**PROYECTO DE OBRAS DE REHABILITACION DE ESTRUCTURAS Y CIMENTACION,  
FACHADAS, CUBIERTAS, ACOMETIDAS Y SANEAMIENTO EN EL EDIFICIO SITUADO  
EN PLAZA DE LAS CORTES, 9. MADRID.**

**CONGRESO DE LOS DIPUTADOS - MADRID 28014.**

**ANEJO I: MEMORIA TECNICA DE ESTRUCTURAS**

## 2. REVISIÓN DEL INFORME DE INES

FIG.1. DETALLE DE CAPITEL EN PILARES 4 Y 5 DE LA LOSA DE SUELO DE SALÓN DE ACTOS

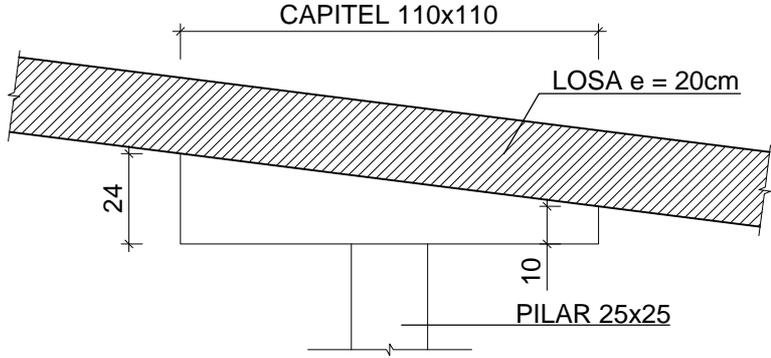
- En la cabeza de dos pilares P4 y P5 de hormigón de sótano, situados bajo la losa de suelo del salón de actos, existen capiteles de 1,10x1,10 m en planta, no recogidos en el informe, con un descuelgue de espesor variable de 0,10 m a 0,24 m. La variación del descuelgue se debe a la inclinación de la losa. Se comprobó la escuadría de estos pilares (0,25x0,25 m). En la fig.1 se recogen gráficamente estos capiteles.

FIG. 2

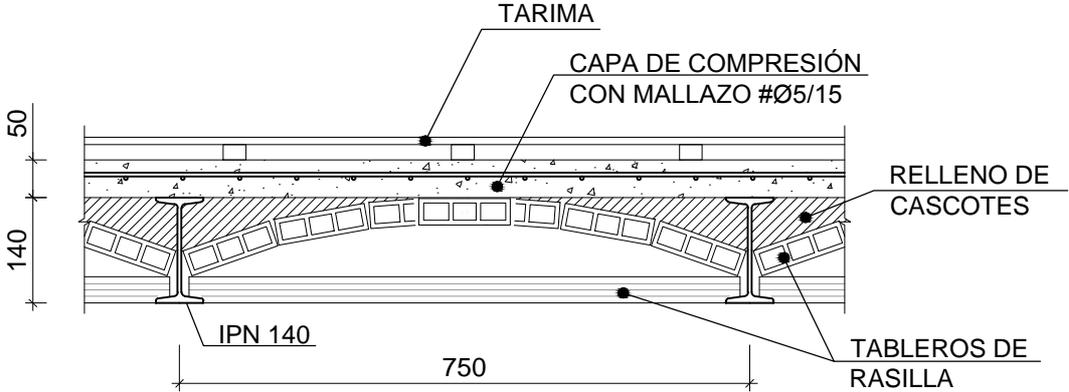
- Se han reabierto las calas realizadas en los forjados originales, designadas por FOR-3, FOR-5 y FOR-7 en el informe. Se observó que, como era habitual en la época, el entrevigado consiste en un tablero inferior de rasilla, y otro abovedado, también de rasilla. Los senos entre el abovedado y los perfiles están rellenos con cascotes, hasta el nivel de la cara superior de los perfiles. Sobre éstos, existe una capa de compresión de hormigón, armado con mallazo de redondos corrugados de 5 mm de diámetro separados 0,15 m. El espesor de la capa de compresión es de 5 cm, en las calas FOR-3 y FOR-7, y de 3,5-4 cm en la cala FOR-5. Sobre la capa de compresión está dispuesto un entarimado de madera sobre rastreles en FOR-3 y FOR-5 (2,5cm de espesor de rastreles y 2cm de espesor de tarima), o un pavimento de baldosas de gres de espesor total 8 cm, incluido el relleno y el material de agarre, en la cala FOR-7. Las diferencias con el registro de las calas del informe es que el tablero inferior no es de rasillones (no existían en la época), y la existencia del abovedado de rasilla. Las figuras 2, 3, 4, 5 y 6 recogen las correspondientes secciones de estos forjados.

FIG. 4

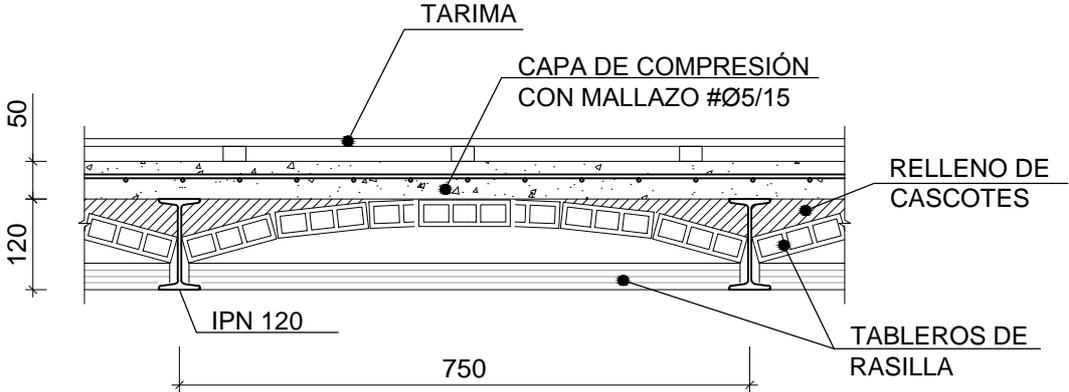
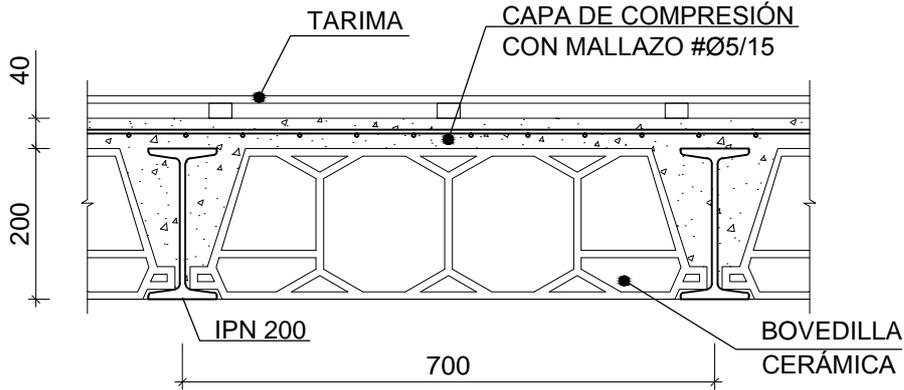
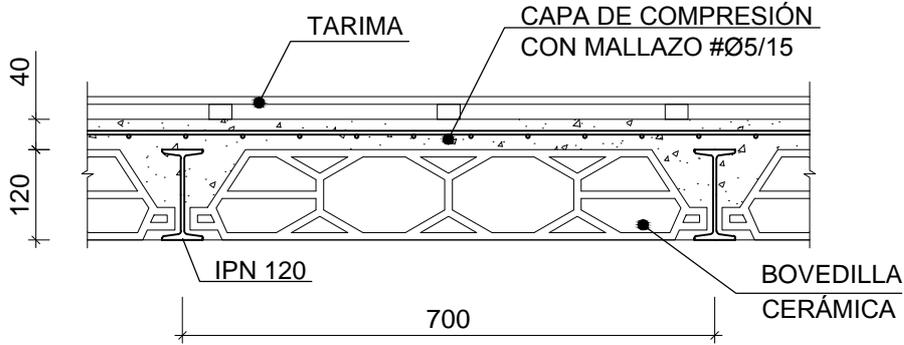
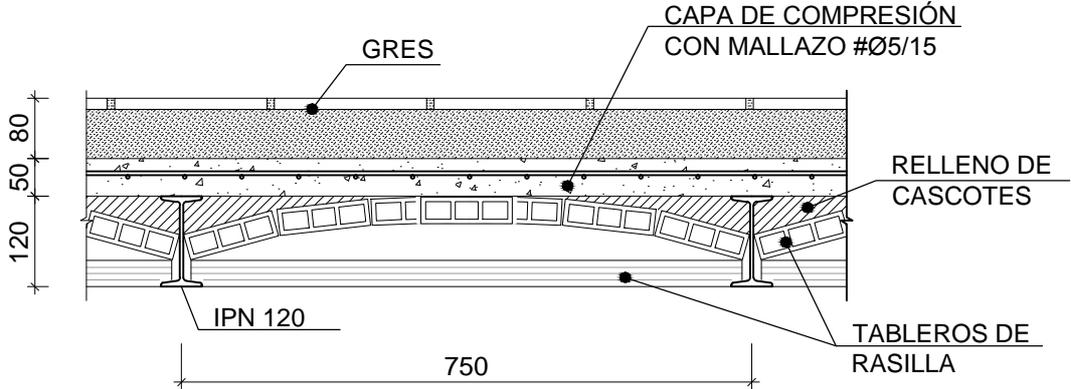
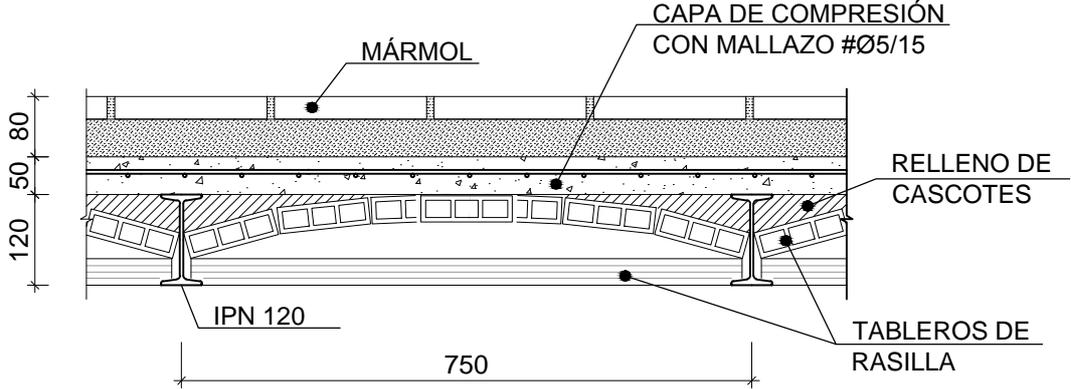
- Se ha modificado, en los forjados de 1983, la forma de las bovedillas cerámicas que figuran en el informe. En las figuras 7 y 8 se recoge su forma aproximada.

FIG.9. TALADROS PASANTES (T) EN MURO DE CARGA DE SEMISÓTANO

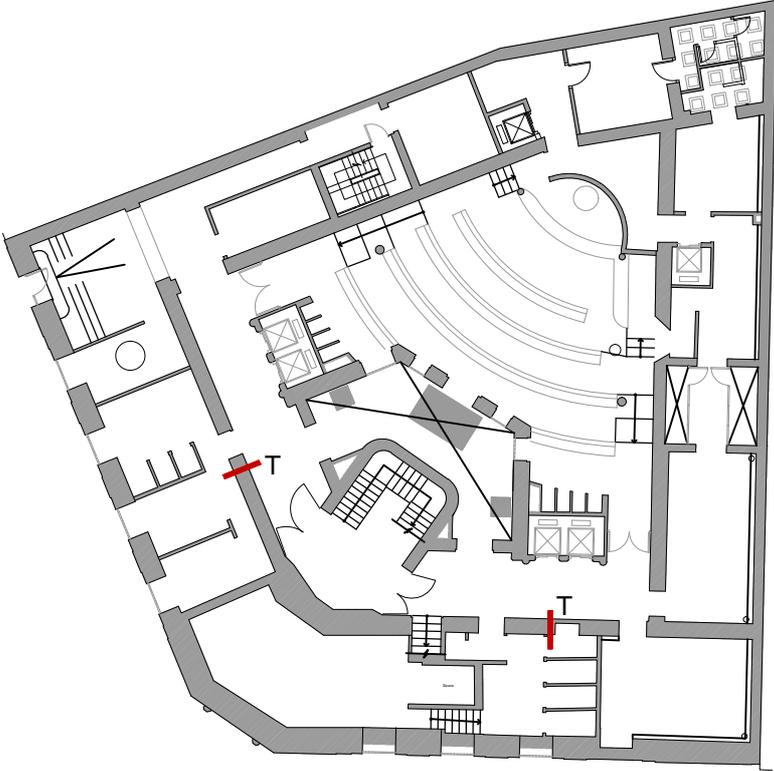
- En el informe se hace constar que en la única cala realizada en un muro interior de semisótano, se había apreciado que no era macizo, sino que constaba de dos hojas, una de un pie y otra de medio pie, con una cámara de aire intermedia. Se hicieron dos taladros pasantes con una broca, en las posiciones aproximadas indicadas en la fig.9, sin que se apreciara la existencia de cámara alguna. Seguramente se trata de una hornacina o hueco tapiado.

FIG.10. ROZA HORIZONTAL EN MURO DE CARGA DE PLANTA PRIMERA

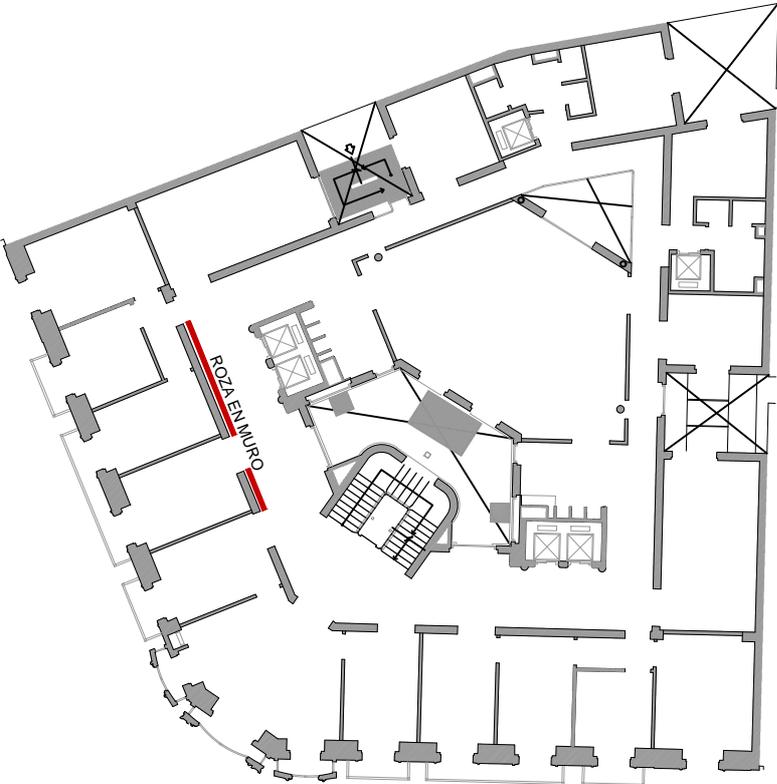
- Dado que en la época eran frecuentes los muros de fábrica de ladrillo con entramados de pies derechos y durmientes de madera, se hizo una roza horizontal en planta primera, (fig.10), para comprobar si existían tales entramados. El resultado fue negativo.

FIG.11. CALA SUPERIOR EN BALCÓN PLANTA TERCERA

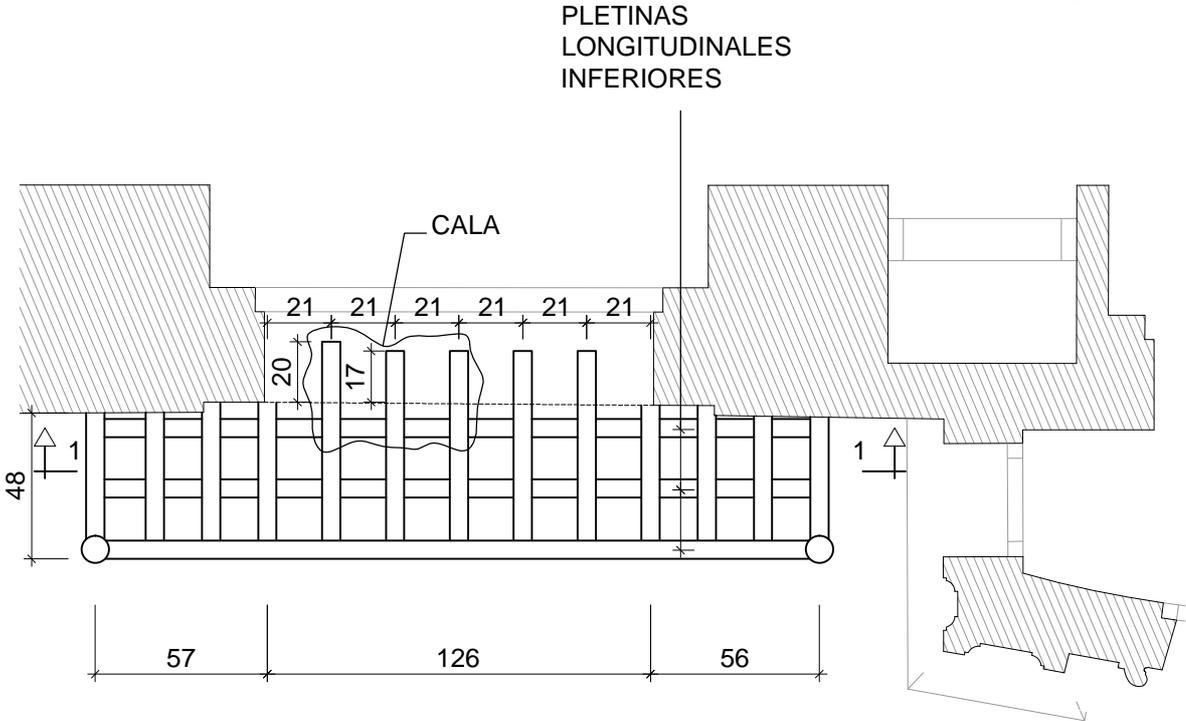
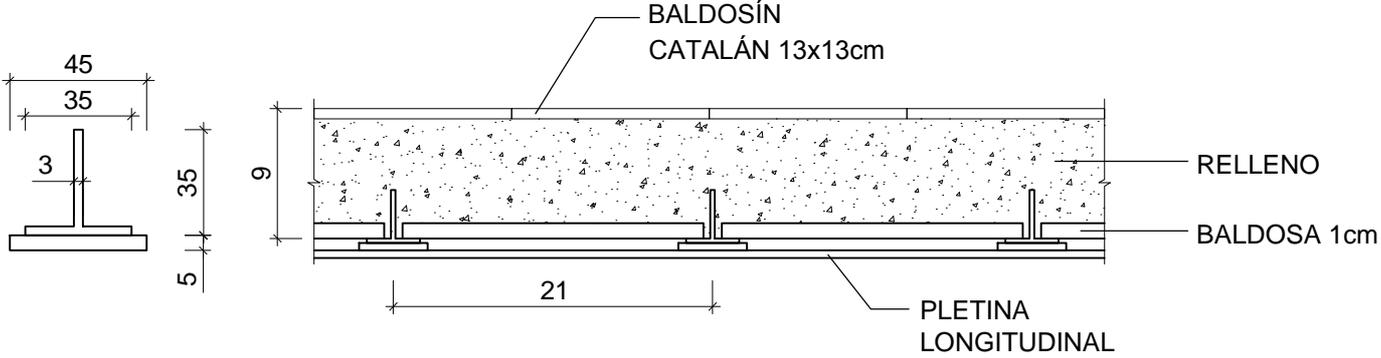
- A pesar de los daños observados, no hay información de la estructura horizontal de los balcones ligeros ni de los cuerpos volados. Por ello, se ha hecho una cala nueva en uno de los balcones ligeros, en planta tercera, para ver su estructura. El resultado se recoge en la fig. 11. Se observa que, como era de esperar, no hay viguetas pasantes del forjado contiguo. Se ha hecho también una cala en el techo de planta primera, en la zona del chaflán, para conocer la disposición de las viguetas del forjado. Esta disposición no figura en el informe. Se incluye en la figura 12.
